COMMISSION ROYALE DES MONUMENTS ET DES SITES  
KONINKLIJKE COMMISSIE VOOR MONUMENTEN EN LANDSCHAPPEN

Réf. DPC : 2043-0106/10/2020-320 PR (corr. : C. Jacques)  
Réf. CRMS : AA/BXL20569\_661\_Conservatoire  
Annexe : 1 dossier

Objet : BRUXELLES. Rue de la Régence, 30. Conservatoire royal de Musique.  
Demande d'avis de principe portant sur l'avant-projet de restauration/rénovation et nouvelles constructions de l'ensemble du Conservatoire royal de Musique.  
**Avis de principe de la CRMS**

### *Foyer :*

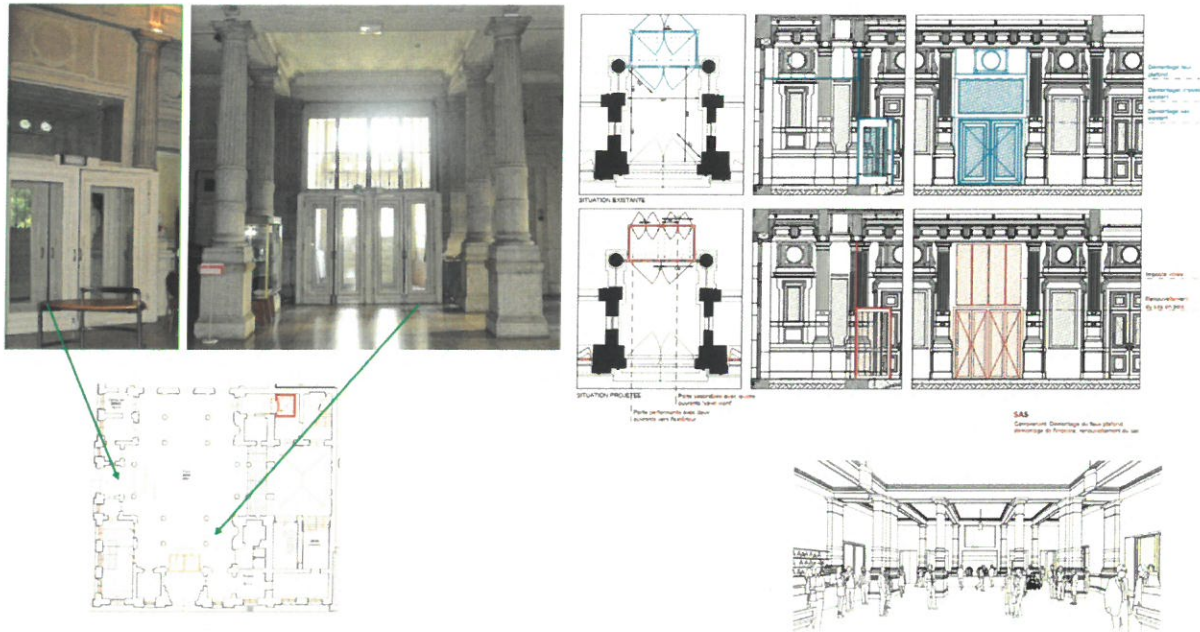
De manière générale, **la CRMS est ravie des principes d'interventions proposés**, particulièrement la restitution des peintures et la réouverture de la cour ; cela permettra de rendre au foyer son lustre et ses sources de lumière naturelle. **L'aménagement d'un bar dans le foyer est accepté.** Il est bien implanté pour ne pas perturber la spatialité des lieux, le rythme des colonnes et les circulations. **Les détails d'exécution devront être précisés pour apprécier tous les aspects de son intégration.**

S'agissant des sas, même s'ils sont anciens, ils ne sont vraisemblablement pas d'origine (ont-ils pu être datés ?) et présentent des sections assez larges, s'intégrant peu harmonieusement dans les lieux. **L'option d'un remplacement par des sas plus fins, sobres et discrets est encouragée** et permettra également d'optimiser l'apport de lumière naturelle dans le foyer et de valoriser sa composition originelle. **La manière d'intervenir devrait être affinée, notamment en ce qui concerne leur emprise et la recherche de sobriété et discrétion.** La CRMS demande d'examiner la possibilité d'organiser les nouveaux sas sans que leur volume n'empiète dans l'espace principal du foyer.

### Grande Salle de concert

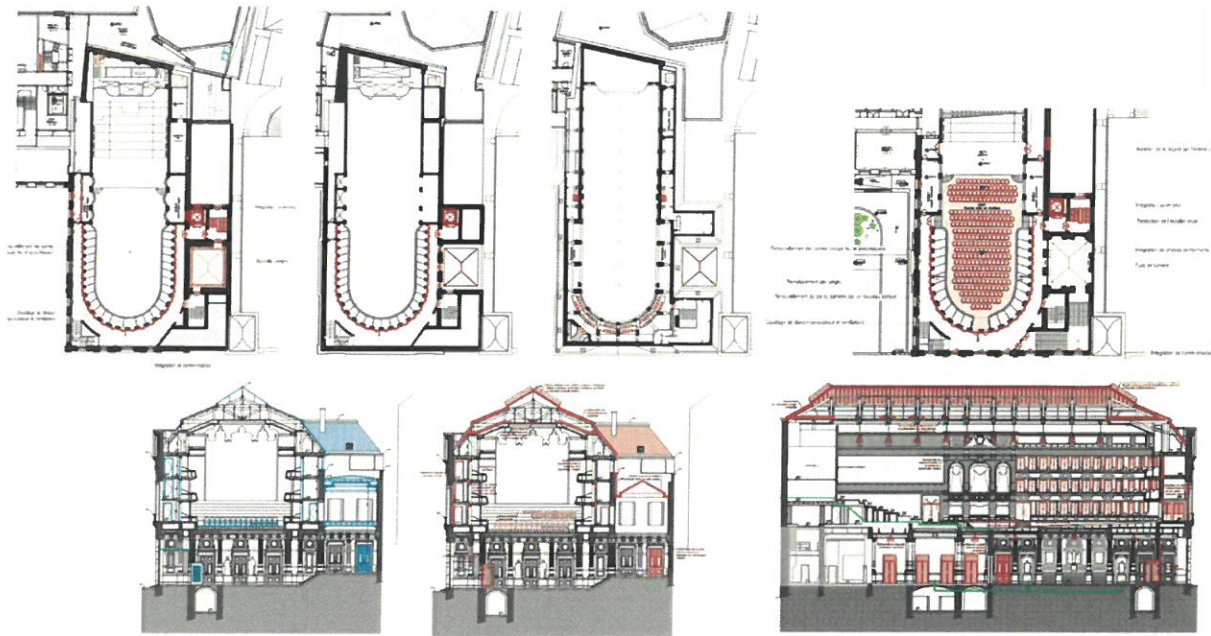
**La CRMS souscrit aux principes d'intervention énoncés** qui permettent de répondre aux nécessités fonctionnelles dans le respect du patrimoine et des décors de la grande salle qui retrouvera le lustre et son éclat de prestige. Les nouvelles interventions, comme le doublage des cloisons (dénuées de décors) des déambulateurs, sont organisées pour perturber le moins possible la qualité patrimoniale des lieux. **Sur certains aspects, les études devaient cependant être poursuivies notamment pour documenter les éléments historiques disparus et à reproduire le cas échéant**, comme par exemple le revêtement de sol et les sièges d'origine de la grande salle ou les peintures, puisque le projet s'inscrit là dans une opération de restitution. Sans s'opposer à la modernisation de la verrière existante afin de mieux gérer la ventilation et les apports de lumière de la salle de concert, **la CRMS demande de mieux documenter les verrières existante (est-elle d'origine ?) et projetée. Les opérations sur les portes menant vers les escaliers doivent être détaillées.**

*Bâtiments de classes Cluysenaar*

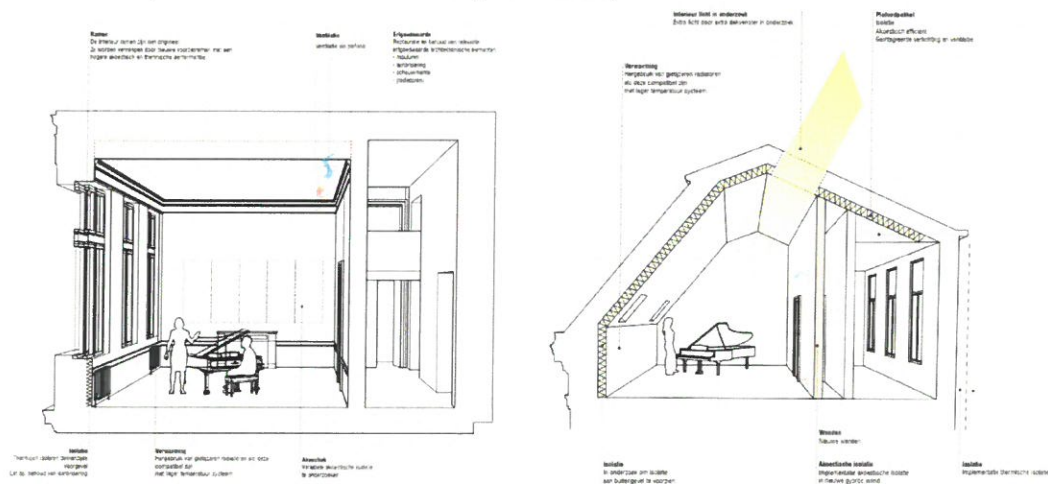
Sans s'opposer à des mesures d'optimisation acoustique et énergétique de ces classes de musique, **la CRMS juge l'emprise des démolitions et démontages intérieurs pour y arriver trop importante.** Elle implique une perte d'authenticité de l'intérieur de plusieurs locaux (gorge, parquet, lambris, cheminées, moulures, menuiseries ...) surtout au rez et au 1<sup>er</sup> étage ; le problème se pose moins au 2<sup>ème</sup> étage qui présente moins de décors et a été lourdement remanié dans les années 1940.

La CRMS s'oppose à l'isolation de la façade avant par l'intérieur et à la mise en œuvre systématique d'un faux-plafond acoustique et/ou d'un plancher acoustique ainsi qu'à la mise en œuvre d'isolant acoustique sur les parois séparant les locaux. Elle peut souscrire **à des interventions plus importantes dans certains locaux mais s'oppose à la quasi systématisation de l'opération. Certains locaux requièrent des interventions légères et la restauration des finitions et décors.**

**L'étude sur ce volet du dossier doit donc être poursuivie et aboutir à des interventions au cas par cas, plus légères là où nécessaire, en fonction d'études fines des éléments patrimoniaux de chacun des locaux.**

**La CRMS ne s'oppose par contre pas à la modification plus conséquente (isolation de la toiture, pose d'une double cloison, pose d'un plancher acoustique) des combles, qui ont déjà été transformées par le passé et présentent peu de décors.**

## Hall entrée

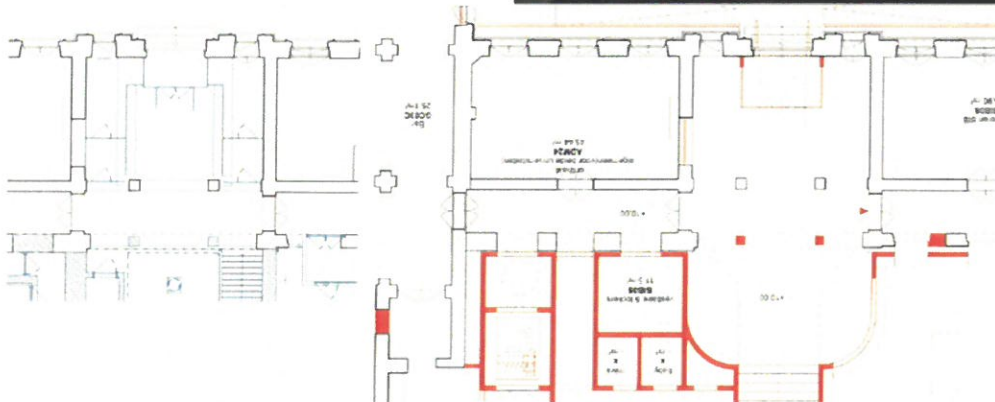
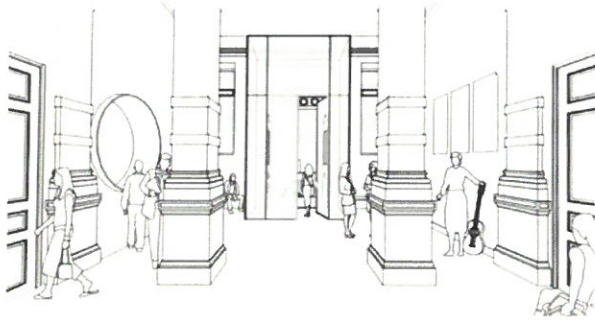
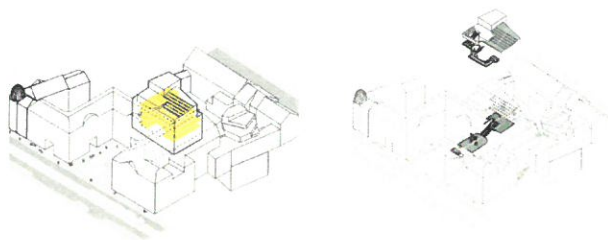
La CRMS se réjouit de voir le hall revalorisé et **souscrit au principe du sas et d'une ouverture entre le hall et l'accueil**. Elle s'interroge cependant sur la fonctionnalité, l'opérationnalité et le confort du dispositif proposé, notamment pour les PMR. Elle demande de **poursuivre l'étude de cet élément en détaillant sa fonctionnalité mais aussi sa matérialité pour juger de l'intégration opérationnelle et architecturale du lien entre les deux espaces**.

NOUVEAU BÂTIMENT  
(CLASSES & BIBLIOTHÈQUE)  
&  
NOUVEL ESCALIER

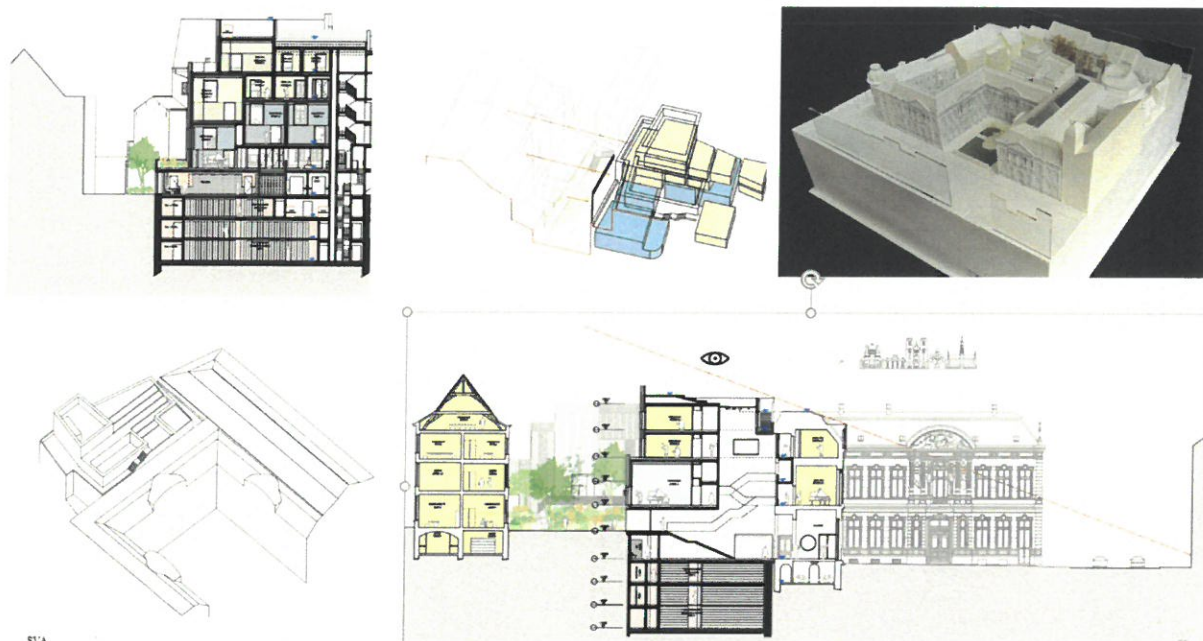
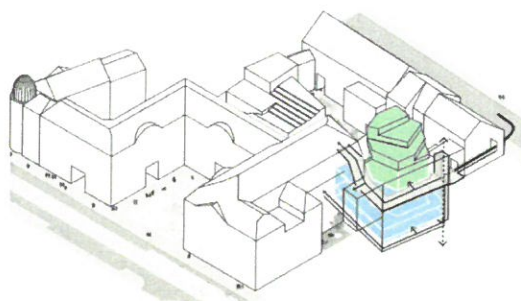
Le projet s'est nettement amélioré par rapport au dossier précédent, tant du point de vue du gabarit (non visible depuis l'espace public et comprenant moins de niveaux du sous-sols), que de l'établissement d'une circulation monumentale - baignée de lumière zénithale - dans l'axe de l'entrée d'honneur vers le jardin en intérieur d'îlot. **La CRMS salue cette belle évolution du projet.**

**L'intervention demeure cependant complexe et pourrait gagner en simplicité et finesse** pour assurer une meilleure lisibilité et mise en valeur du bâtiment Cluysenaar, de sa façade arrière et de ses différentes baies mais aussi du nouveau bâtiment. En effet, un seuil de complexité demeure dans la relation entre la nouvelle circulation et le bâti ancien ce qui amoindrit l'harmonie/la clarté de l'articulation entre les deux bâtiments et leur mise en valeur respective.

Dans le même esprit, la volumétrie du nouveau bâtiment gagnerait aussi à être simplifiée. **La volumétrie de l'enveloppe et la création de gradins en toiture**, qui traduisent la superposition et l'organisation des différents locaux, **mériteraient d'être adoucies dans leur complexité pour une meilleure intégration au reste du site.**

Enfin, la CRMS attire aussi l'attention sur le chantier difficile et délicat qu'entraîne cette démolition et **demande toutes les garanties qu'aucune atteinte ne sera portée aux bâtiments connexes.**

NOUVEAU BÂTIMENT  
(MUSIQUE DE CHAMBRE  
& SALLE RÉPÉTITION)

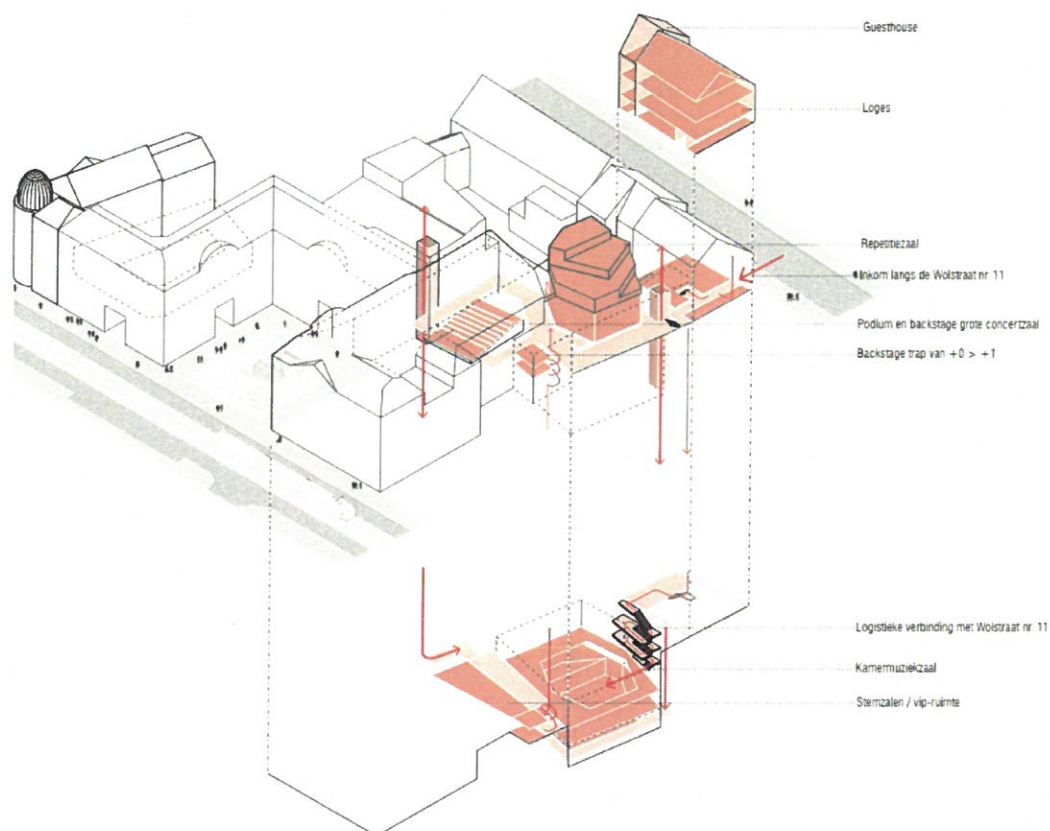
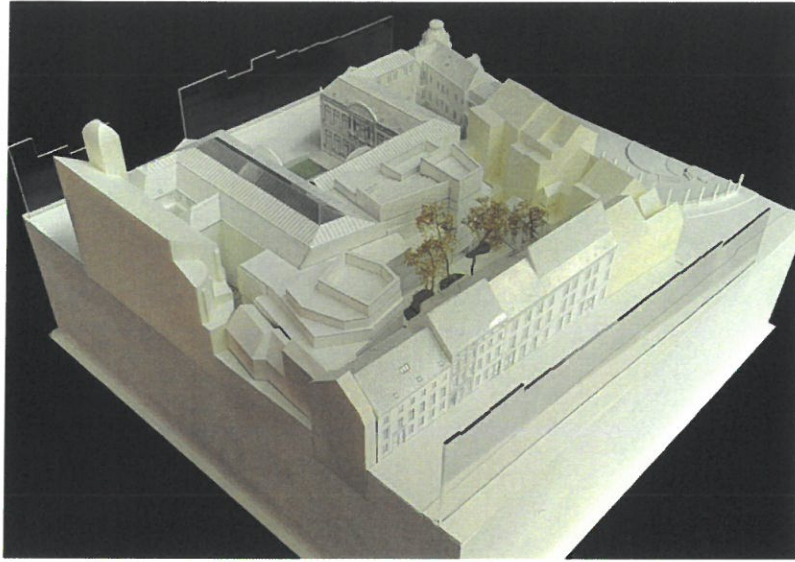
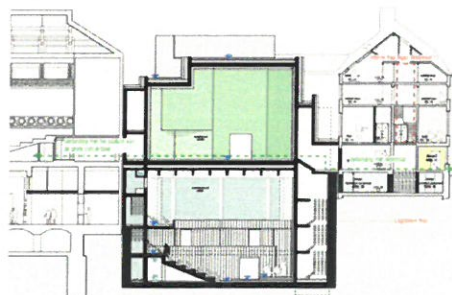
En accord avec ses positions précédentes sur le sujet, **la CRMS n'est pas opposée au nouveau volume, en lieu et place des écuries du n° 11**, pour accueillir la salle de répétition et la salle de musique de chambre. Cette implantation est efficace puisqu'elle permet un accès technique depuis la rue aux Laines (via la porte cochère du no 11) au nouveau volume qui est en lien direct avec l'arrière de la grande salle du bâtiment de Cluysenaar. Elle permet par ailleurs de ménager au mieux le grand jardin en pleine terre qui constitue une véritable courroie de distribution de qualité entre les différentes fonctions depuis l'intérieur d'îlot et permet de dégager l'enfilade néoclassique. La CRMS note de **belles évolutions du projet dans la mesure où l'impact sur l'hôtel de Lannoy a été minimisé et du recul a été pris par rapport à la façade arrière du n°11.**

Cependant, comme c'est le cas pour le nouveau bâtiment de la bibliothèque, la volumétrie du nouveau bâtiment ainsi que son raccord aux bâtis existants gagnerait à être simplifiée. La CRMS souscrit à l'option de la forme proposée pour la salle (6 angles), mais estime que le projet traduit encore trop la superposition et l'organisation des différents locaux et la réponse à plusieurs contraintes. Il se matérialise dès lors par un bâtiment présentant une succession de volumes ou de strates lui conférant une

complexité qui pourrait être apaisée/adoucie pour une meilleure intégration et un dialogue plus doux avec le reste du site et particulièrement l'enfilade néoclassique.

Enfin, la CRMS attire aussi l'attention sur le chantier difficile et délicat qu'entraîne cette démolition et demande toutes les garanties qu'aucune atteinte ne sera portée aux bâtiments connexes.

FAÇADE & EXPRESSION  
ARCHITECTURALE

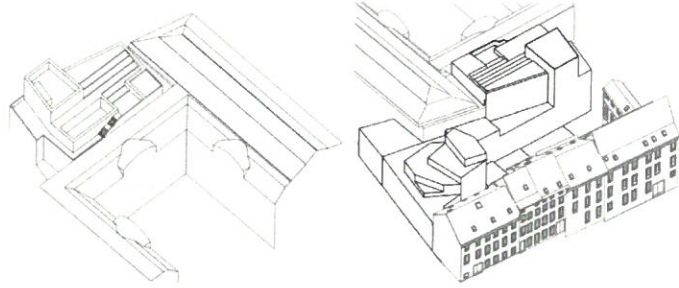
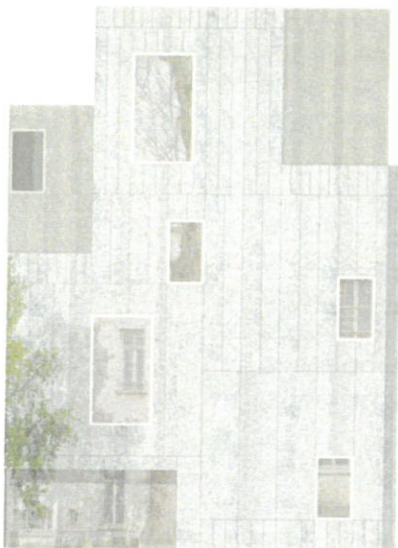
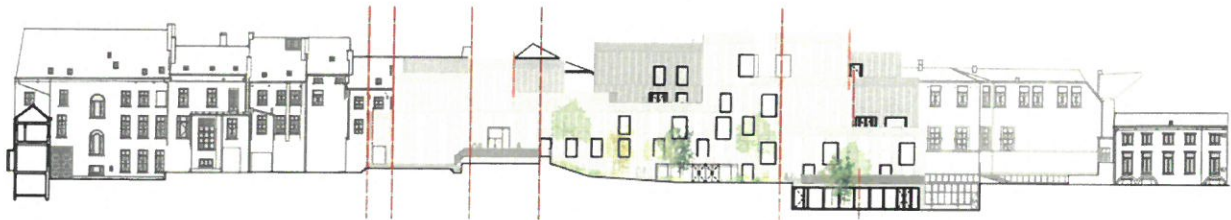
Suite à la dernière demande d'avis de principe, le projet s'est affiné sur plusieurs aspects, notamment pour ce qui concerne les volumétries et gabarits. Cependant, comme signalé plus haut, **la relation entre les nouveaux bâtiments et les constructions existantes devrait être simplifiée. Les interventions devraient être traitées avec plus de discrétion/sobriété pour une meilleure intégration et un dialogue plus doux avec le reste du site et particulièrement l'enfilade néoclassique et l'arrière du bâtiment Cluysenaar.**

Il est encore tôt pour s'exprimer sur l'expression architecturale des nouvelles façades. Sur base des éléments présentés, on peut cependant d'ores et déjà apprécier les intentions de matérialités esquissées. A ce stade, la CRMS estime **que le traitement gagnerait lui aussi à être simplifié et affiné, notamment au niveau de la gamme chromatique et de la multiplication des strates**, pour une complicité plus subtile avec le patrimoine. A ce stade, les strates des volumétries et raccords, le calepinage des pierres, les jeux chromatiques, le positionnement aléatoire des baies, ... sont autant d'options, qui lorsqu'elles s'additionnent, créent encore un **contraste prononcé, qui risque de nuire à la cohérence de l'ensemble**. Les visualisations sont cependant difficiles à interpréter au vu de la complexité des volumes en toiture (différents plateaux, balcons, creux, lignes, ...) et il serait **utile de générer des montages photos** proposant des représentations plus réalistes, au départ de point de vue stratégiques.

## MAISONS RUE AUX LAINES

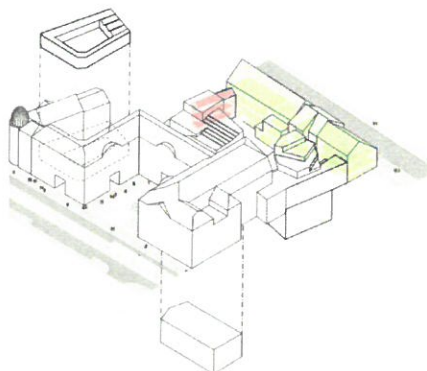
De manière générale, la CRMS souscrit aux principes d'aménagement et aux options prises pour organiser les deux administrations, les loges, la Guest house en intégrant les accès PMR et les nouveaux sanitaires dans le plus grand respect possible de l'organisation spatiale des maisons rue aux Laines, y compris des porches d'entrée.

L'ensemble des **démolitions nécessaires** devront cependant faire l'objet d'un suivi et d'un **enregistrement archéologiques**. Le projet prévoit l'ouverture du grenier du n°3 afin de pouvoir profiter de la hauteur des combles et de mettre en valeur la charpente. La CRMS demande de **documenter le plancher des combles avant de se positionner**. Il conviendra aussi de vérifier que la plateforme élévatrice sous l'escalier du n°3 n'empêche pas l'accès aux caves et/ou impose la démolition d'un **escalier d'origine qui devrait être documenté avant de conclure, le cas échéant, à sa démolition**. Il en est de même pour les **châssis existants**, dont le **remplacement, pour ceux qui sont visés, est conditionné à un état sanitaire le justifiant**.

La CRMS accepte le principe de mise en œuvre de laine minérale insufflée entre les gîtes. Par contre, elle ne dispose **pas de suffisamment d'information sur l'état sanitaire et la valeur patrimoniale de chacun des planchers / revêtements pour se positionner sur la pose systématique d'une chape flottante sèche**, qui implique de rehausser les planchers et par conséquent d'intervenir sur les menuiseries, cheminées etc. Ce volet du dossier doit être poursuivi.

Enfin, le projet prévoit le **placement de grilles dans chaque porche** menant au jardin. **La CRMS ne comprend pas l'opération** étant donné que chacun de ces porches est muni de deux portes d'accès. Il n'y a aucune information disponible dans le dossier concernant ces grilles (raisons de leur présence, matérialité etc.). **La CRMS ne peut donc se prononcer sur ces éléments**.

○ **La cour d'honneur – le petit square avant**

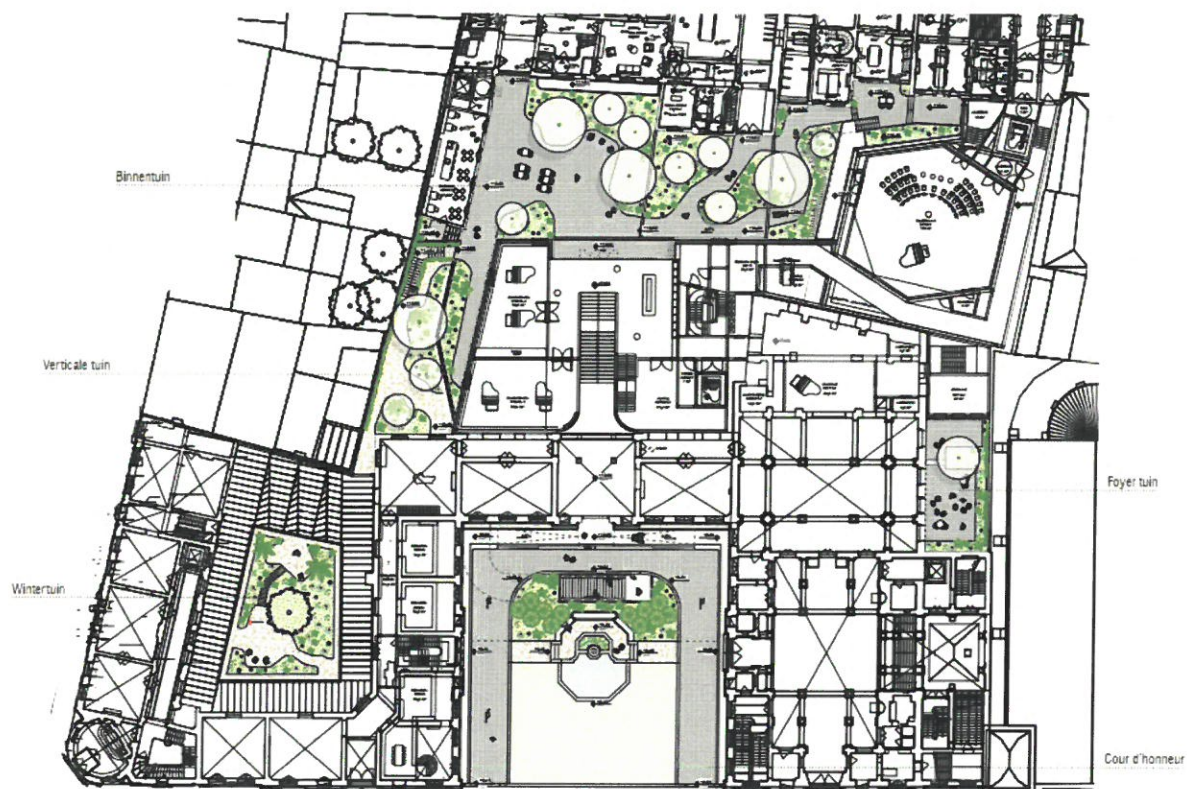
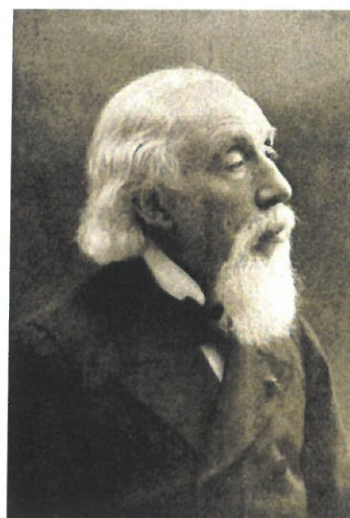
Souscrivant à la pertinence et l'utilité de proposer un parking vélos d'une telle ampleur (170 emplacements), **l'implantation et le confort de sa rampe d'accès et de son impact au niveau de la cour d'honneur continue cependant de soulever des interrogations.** La cour d'honneur compterait parmi les rares espaces extérieurs à dater des débuts du Conservatoire. Sa valeur patrimoniale est importante, et dans ce cadre, **cette installation et son impact font débat**, même si la CRMS note le souci d'allier discrétion et fonctionnalité. D'autres alternatives n'offriraient-elles pas le même confort de mobilité dans un plus grand respect de la cour d'honneur ?

La CRMS soutient l'intégration simpliste et légère des rampes permettant **l'accès aux personnes à mobilité réduite PMR. Cependant, il est encore difficile à ce stade de porter avis sur leur matérialité.** De manière générale, il s'agira de préciser les détails de mise en œuvre des mesures pour garantir l'accessibilité aux PMR dans l'ensemble des jardins : dans le jardin intérieur, le projet s'orientait-il vers des sections de murets vu la déclivité ou simplement des bandes de pierre bleue au sol ? Qu'en est-il au niveau des marches et seuils ? Comment s'organise l'accès pour tous au jardin vertical ?
